### **Vorhabensbezogener Bebauungsplan und 16. Änderung des Flächennutzungsplans im Bereich „Haubers Naturresort“**

Zur 16. Änderung des Flächennutzungsplanes und dem parallel laufenden Verfahren zum vorhabensbezogenen Bebauungsplan im Bereich „Haubers Naturresort“ nehmen wir von Seiten des BUND Naturschutz in Bayern e.V. wie folgt Stellung:

(Bildquelle: Homepage Haubers Naturresort)

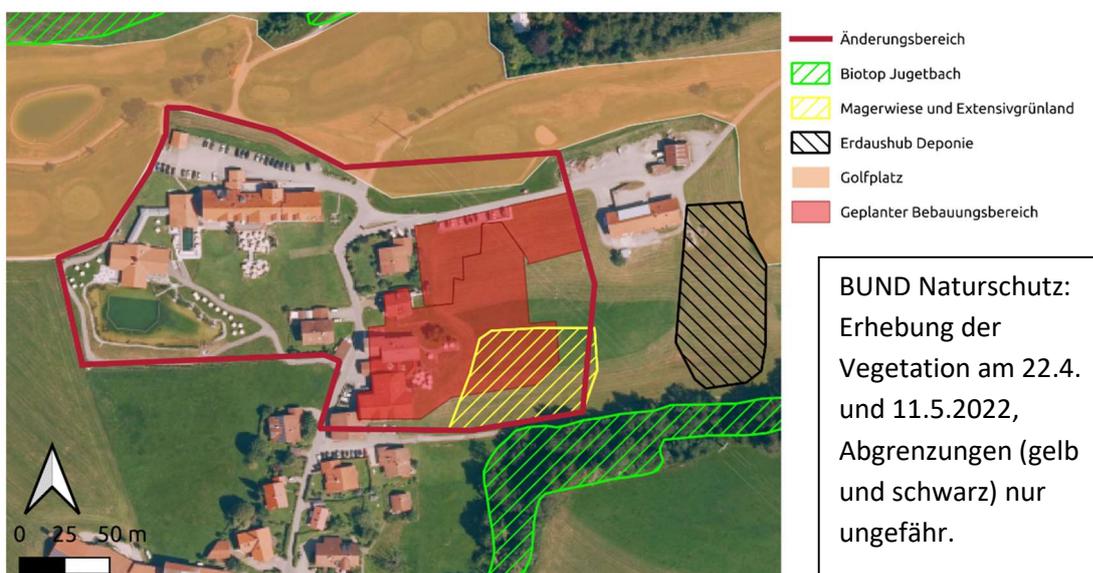
Eine Investition in die Qualität nicht in die Quantität sichert unserer Meinung nach auch den Standort Hauber. Wer zudem als „Naturresort“ wirbt, sollte besondere Rücksicht auf den Naturraum nehmen. Ein kompakter Riegelbau in der geplanten Größe mit einem derartigen Flächenverbrauch ist ein Fremdkörper in der Kulturlandschaft und in der gewachsenen ländlichen Dorfstruktur.

Sollte die bisherige Planung realisiert werden, werden das Dorf und das Landschaftsbild in Zukunft von einem für diese Umgebung überdimensionierten Hotelbau beherrscht und das Dorf wird von den Hotelanlagen geradezu eingekesselt. Es erschließt sich nicht, warum die bisherigen touristischen Anlagen in ihrem Flächenbedarf nicht ausreichend sein sollen. Einer Modernisierung des „Gutshofes“ und moderaten Erweiterung und Dimensionierung des bisherigen „Landhauses“ außerhalb von Biotopflächen könnten wir dagegen mittragen.
